# Enquête publique n°E2500200/38 ouverte du mardi 28 octobre au vendredi 28 novembre 2025, pour le projet de révision générale du plan local d'urbanisme, PLU, de la commune d'ORNON - **Rapport**

Rédigé par le commissaire enquêteur François RAPIN

Illustration 3.2: Emprise de la zone AUt dans le rapport de présentation, p378 ; Secteurs entourés de rouge : hors AUt , dans OAP

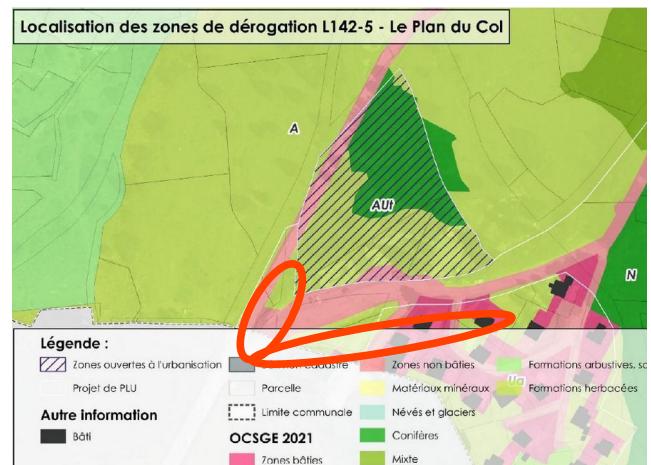
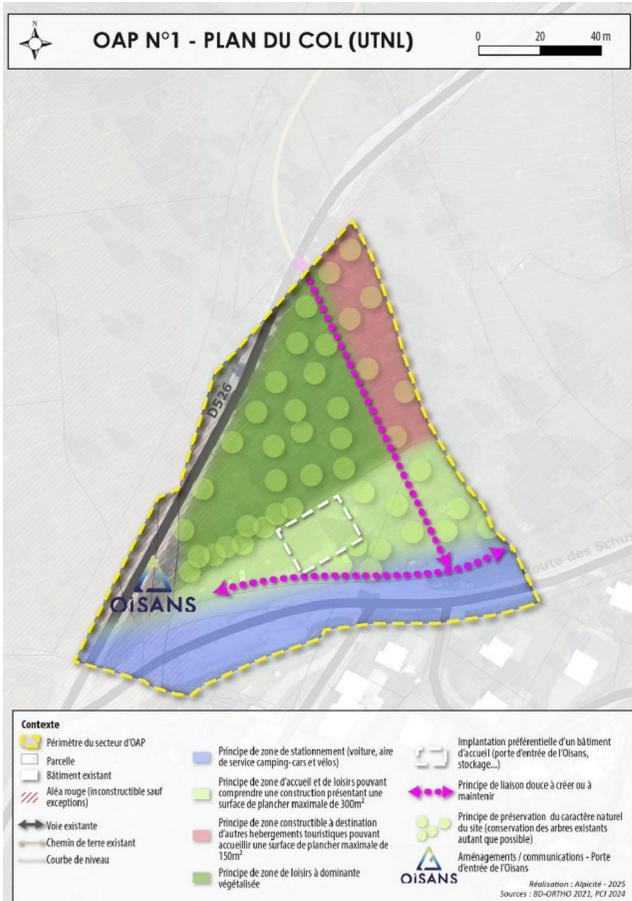
- L'avis favorable à la dérogation à l'urbanisation limitée de la zone AUt ne cite que les 3 parcelles D973, D989 et D994, situées en zone A, superficie cumulée de 7784 m<sup>2</sup>, (lettres du 8 septembre ET du 01 octobre) ; Le règlement graphique de cette zone AUt inclus aussi les parcelles E028, E029, E030, en zone A et la parcelle D1147 en zone N ; **Différence ?**

Illustration 3.3: Extrait du règlement graphique de la révision du PLU au Rivier ; Jardins à protéger en vert;

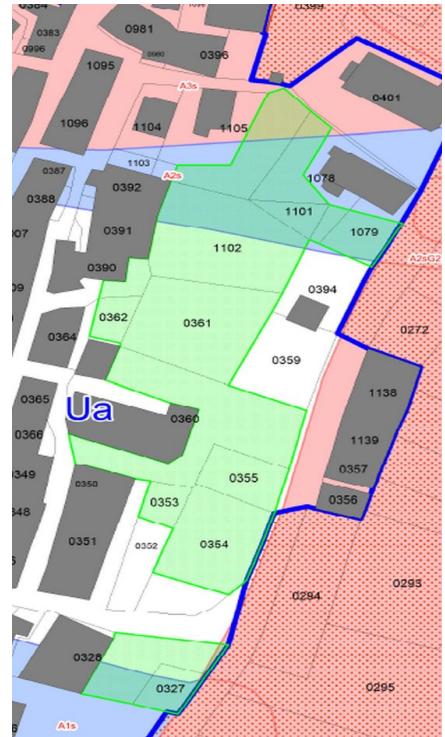
Le projet de révision du PLU en 2025 étend ce classement sur d'autres parcelles **en zone Ua**, au Rivier et à la Pallud. Si aucune contribution ne l'évoque en citant la Pallud, pour Le Rivier 7 sont défavorables, 2 réservées et 2 favorables. Ceci au-delà des contributions s'étonnant / s'opposant au décompte du « transfert » de ces zones Ua vers la création de l'AUT (UTNI).

Les **motifs** prévus dans le L151-19 du CU pour justifier un tel classement, à savoir « **culturel, historique ou architectural** » ne sont jamais évoqués ni dans le rapport de présentation ni dans le règlement (écrit ou graphique). Seul l'intérêt paysager est évoqué.

Extrait de la zone réglementaire du PLU arrêté sur le hameau La Grenonière.

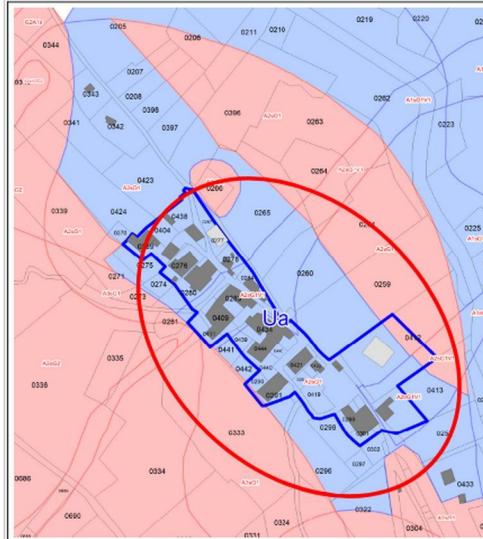
Zone rouge entourée identifiant une zone exposée à l'aléa A2s et affichées constructibles sous conditions (zone bleue) dans le PLU arrêté.

Extrait de la zone réglementaire du PLU arrêté sur le hameau Le Rivier.

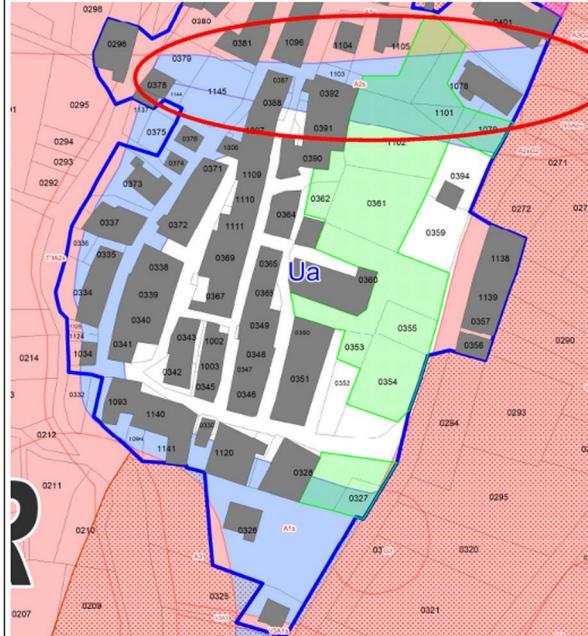
*Bref au-delà de la zone A2s, comment doit-on établir le contour zone Ua hors bâti existant en zone rouge ? Une autorisation d'urbanisme peut-elle être donnée sur une partie de parcelle non bâtie située en zone rouge ? Ex: pour une extension de - de 20m2 ?*

Illustration 4.10: Règlement graphique de la révision du PLU ; Zoom au Plan du Col sur parcelles AUT ; Avec emprise du secteur dérogatoire proximité de route ;

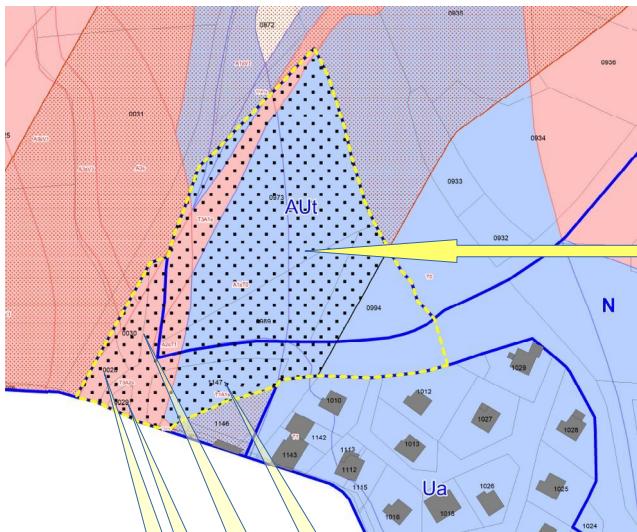
- ✓ Les parcelles D1137 et D0375 (voir plan §4.2.3.2 p72) sont **déclassées** d'Ua dans la révision du PLU en enquête : **satisfaction** du contributeur (non propriétaire) ;
- ✓ Certains « jardins à protéger » seraient des friches : à protéger ?
- ✓ Proposition d'une **atténuation de l'inconstructibilité** dans ces jardins à protéger.

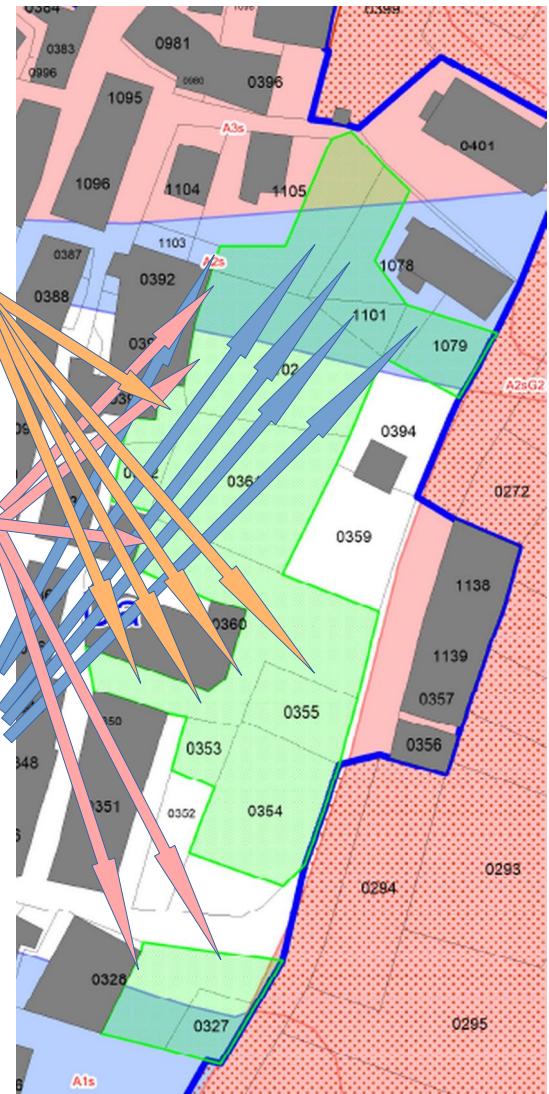
- 1) préciser fortement, bien au-delà d'une déclaration, les arguments permettant de s'appuyer sur au moins une des motivations citées dans le L151-19 du code de l'urbanisme ; (= soigner la justification juridique) ;

- 2) retirer du classement jardin les espaces qui ne sont manifestement pas des jardins : cours parfois revêtues, cheminement d'accès, ... (= éviter une erreur manifeste d'appréciation) ;

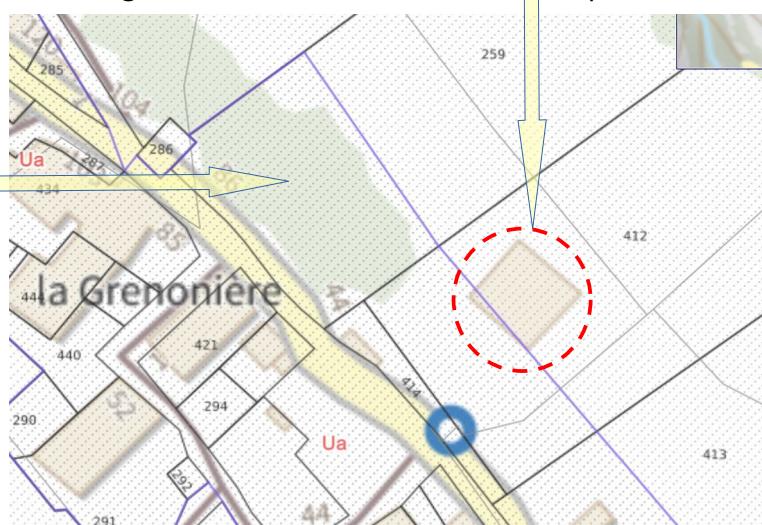
**Ces justifications sont toujours attendues.**

D'autant plus qu'une partie de parcelle mitoyenne au nord-ouest (A259), non bâtie, se retrouve déclassée de zone Ua du PLU 2017 en vigueur vers la zone A (en révision du PLU), sous la seule indication « Dent creuse » (carte p256 + carte p413). Ceci pouvant apparaître comme une translation de zone Ua.
